**AVIS RELATIF À LA PROTECTION
CONTRE LES EVENTUELS EFFETS NOCIFS ET NUISANCES
PROVOQUÉS PAR LES RAYONNEMENTS NON IONISANTS
GÉNÉRÉS PAR DES ANTENNES ÉMETTRICES STATIONNAIRES**

Commune : VERVIERS - Exploitant : ORANGE

Référence exploitant : 612L1_1 / 32612L1_1 / 42612L1_1 / 52612L1_1

Rapport n° 3667 / 2025

Figure 1 : Vue en plan des lieux de séjour et des points de contrôle

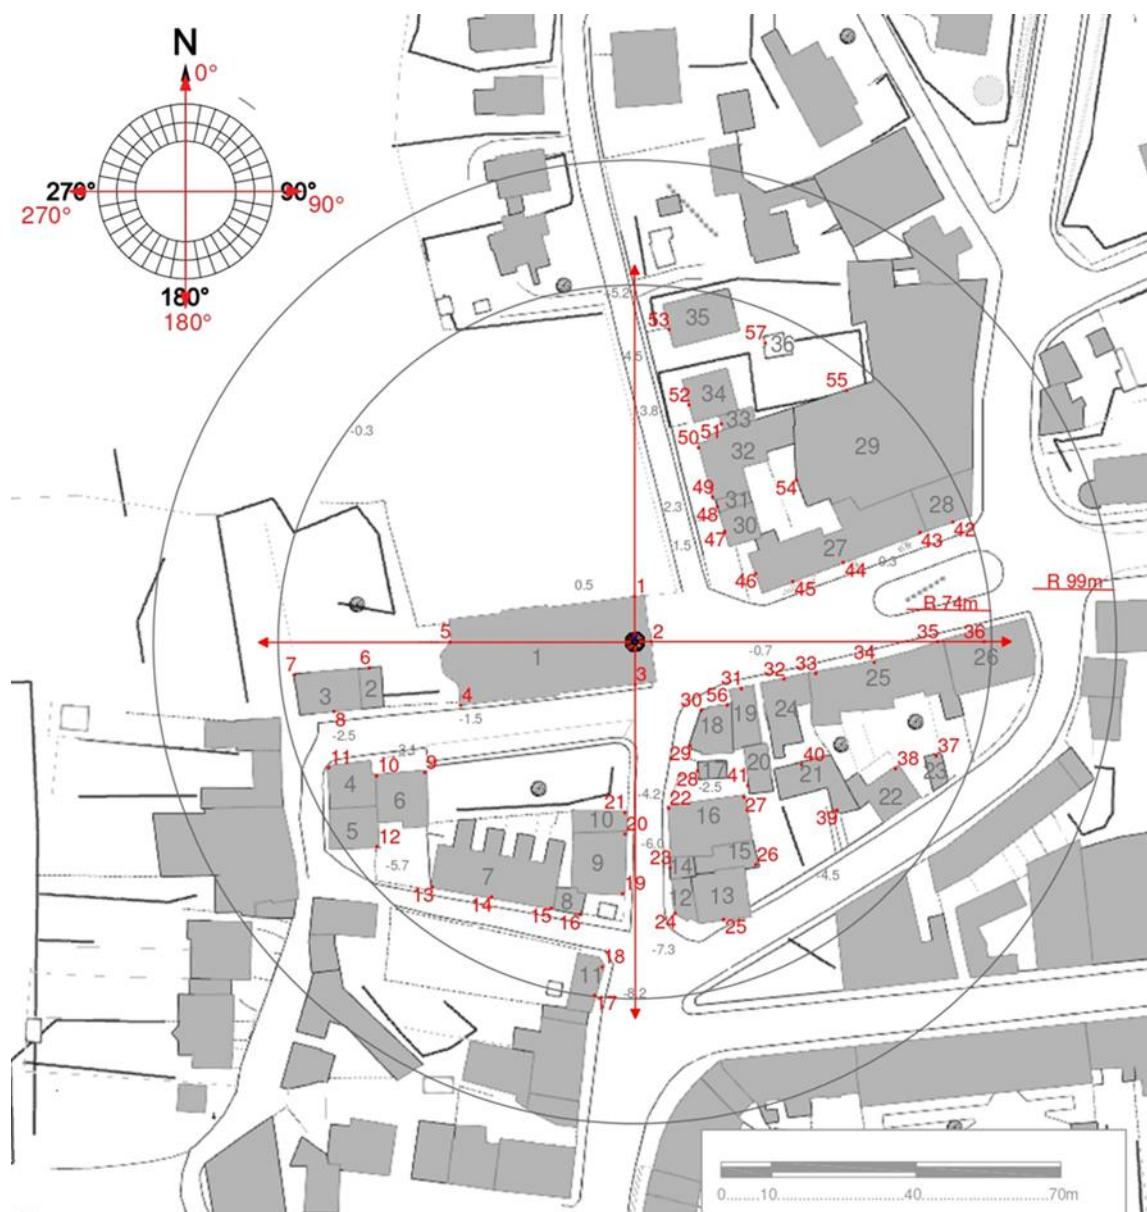
Les fréquences d'émission, la puissance rayonnée par chacune des antennes et leur gain permettent de déterminer le rayon de la zone à analyser. Tout dépassement de la limite par installation est exclu en dehors de cette zone. Le tableau 2 reprend les 35 LS² pour lesquels l'indice d'exposition est le plus élevé. Les différentes colonnes indiquent :

- le numéro du point de contrôle repris sur un des plans de la figure 1;
- le numéro du LS dans lequel se trouve le point de contrôle de la 1^{ère} colonne ;
- l'atténuation d'obstacle prise en compte pour le calcul de l'indice d'exposition dans le LS ;
- le résultat du calcul de l'indice d'exposition.

En ce qui concerne les antennes de l'installation mentionnées dans le tableau 1, la distance maximale à laquelle la limite pourrait être atteinte, à l'extérieur, est égale à 86,4 m. S'il n'y a pas de LS à une distance inférieure, les antennes respectent forcément la limite d'immission.

Dans le cas des LS situés à l'intérieur des bâtiments, une atténuation d'obstacle est prise en compte et il en résulte que la distance maximale à laquelle la limite pourrait être atteinte se réduit à 61,6 m.

Figure 2 : Vue en plan des installations d'antennes dans un rayon de 300 mètres autour de l'installation faisant l'objet de la demande d'avis

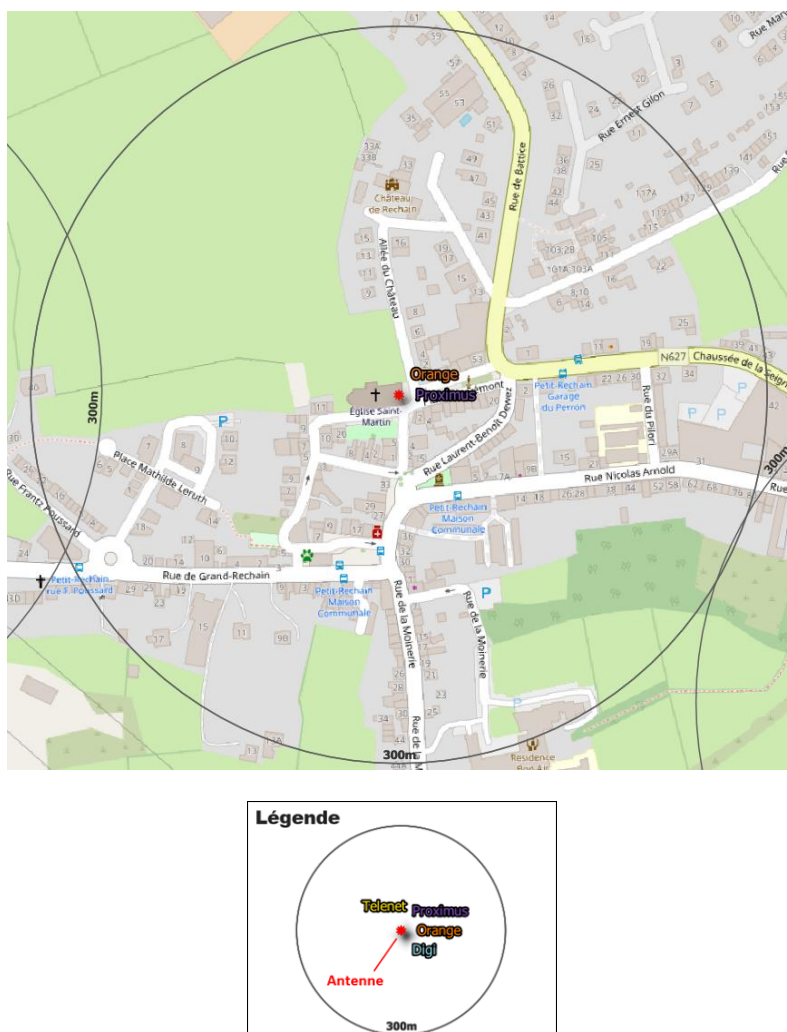
Le plan en projection verticale de la figure 2 indique la localisation des installations d'antennes émettrices stationnaires visées par le décret et situées dans un rayon de 300 mètres autour de l'installation référencée dans le paragraphe 2 et localisée au centre du cercle. Les données de localisation de ces antennes et les avis correspondant sont accessibles via le cadastre en ligne des antennes émettrices stationnaires⁸. Les installations prises en compte dans l'évaluation du respect de la limite cumulative sont les installations d'antennes émettrices déclarées en service par l'exploitant à la date du présent avis, à l'exception de l'installation référencée dans le paragraphe 2 et éventuellement d'autres installations ayant fait l'objet d'une demande d'avis à la même date et qui sont situées à l'intérieur de la zone de 300 mètres de rayon.

- a) il y a au plus 4 installations d'antennes émettrices stationnaires présentes dans la zone d'évaluation de 300 mètres de rayon représentée dans la figure 2, y inclus l'installation référencée dans le paragraphe 2 : la limite cumulative définie à l'article 4, §2 du décret est nécessairement respectée dans les lieux de séjour à l'intérieur de la zone d'évaluation de 300 mètres de rayon ;

- b) il y a exactement 5 installations d'antennes émettrices stationnaires présentes dans la zone d'évaluation de 300 mètres de rayon représentée dans la figure 2, y inclus l'installation référencée dans le paragraphe 2 et il existe, pour 3 ou 4 de ces installations, un avis attestant le respect de la limite abrogée de 3 V/m : la limite cumulative définie à l'article 4, §2 du décret est nécessairement respectée dans les lieux de séjour à l'intérieur de la zone d'évaluation de 300 mètres de rayon ;

- c) dans tous les autres cas, il a été vérifié que la limite cumulative définie à l'article 4, §2 du décret n'est pas dépassée dans les lieux de séjour sur base du nombre d'installations localisées dans la zone d'évaluation de 300 mètres de rayon représentée dans la figure 2, de leur localisation ainsi que des données inscrites dans la figure 1 et au paragraphe 4 du présent avis et dans les avis attestant le respect de la limite par installation ou de la limite abrogée de 3 V/m relatifs aux autres installations reprises dans la figure 2.

Compte tenu des considérations ci-dessus, il apparaît que l'intensité du rayonnement électromagnétique généré, dans les lieux de séjour situés dans un rayon de 300 mètres autour de l'installation référencée dans le paragraphe 2, par l'ensemble des antennes émettrices stationnaires de l'ensemble des exploitants du même site d'antennes émettrices stationnaires respecte la limite fixée à l'article 4, § 2 du décret.
